Oppsummering av høring av forslag til endret metode om vilkår for leverandører av balansetjenester og vilkår for balanseansvarlige

**Oversendelse for godkjenning
31. mai 2024**

Dette dokumentet inneholder merknader til forslag til endret metode etter EB¹ artikkel 18 nr. 1 om vilkår for leverandør av balansetjenester og balanseansvarlige.

Tidspunkt for å svare nei til aktivering

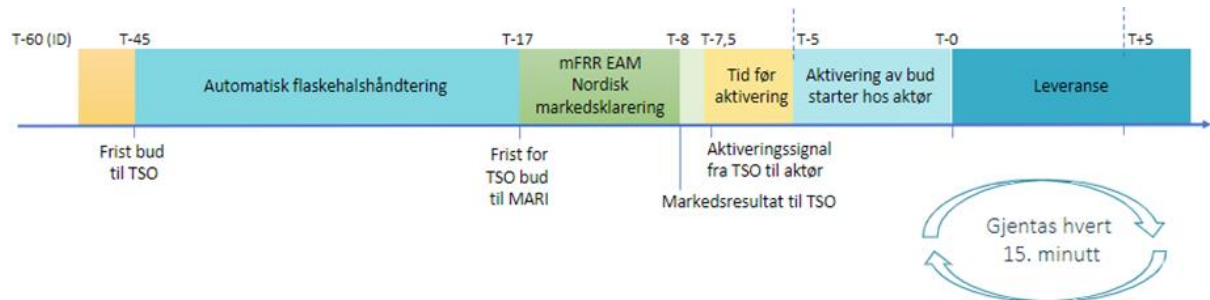
Det er flere som i høringen trekker frem at avkortningen for bud som ikke lar seg aktivere er for streng. For frivillige bud i aktiveringsmarkedet for mFRR-D gjelder samme vurdering som frivillige bud i aktiveringsmarkedet for mFRR. I tillegg har Statnett vurdert at som følge av endring fra pay-as-bid-prising til marginalprising i kapasitetsmarkedet i mFRR-D (se omtale i kapittel 2.5) endres beregningen av avkortning fra å ta utgangspunkt i budpris til å beregnes på bakgrunn av marginalpris for tilhørende time i kapasitetsmarkedet for mFRR-D. Vi har endret i artikkel 86 nr. 1 bokstav a for å reflektere dette

Når det kommer til avkortning som følge av at bud i aktiveringsmarkedet for mFRR-D kjøpt i kapasitetsmarkedet for mFRR-D ikke kan aktiveres, er Statnett enig i at foreslått avkortning for mFRR-D er for streng, og foreslår å endre denne. Bakgrunnen for endringen er høringsinnspill på at avkortning kan påvirke markedsdeltagelse negativt kombinert med at tenkt lengde på kapasitetsmarkedet for mFRR-D skal gjennomføres med månedlig oppløsning de første månedene etter oppstart. Som Norsk Industri påpeker vil det med en måneds varighet på markedet bety at en avkortning på fire (4) ukers i praksis betyr tilbakebetaling av hele kapasitetsutbetalingen for perioden ved en feilslått aktivering, hvilket ikke er hensikten. Avkortningen endres derfor fra fire (4) uker til en (1) uke i artikkel 57 nr. 3.

Statkraft trekker frem prinsippet om at avkortning bør øke i takt med økt alvorlighet og at dette gir insentiver til å melde ifra tidlig dersom en ikke har mulighet til å levere sin forpliktelse. De skriver videre at ". I forlengelsen av dette, mener vi aktøren burde fått en lavere straff dersom den svarer nei på en aktivering innen to minutter sammenliknet med om man svarer for sent, svarer ja, men aktiverer ikke eller lar være å aktivere uten å svare i det hele tatt." Statnett tar ikke dette innspillet til følge.
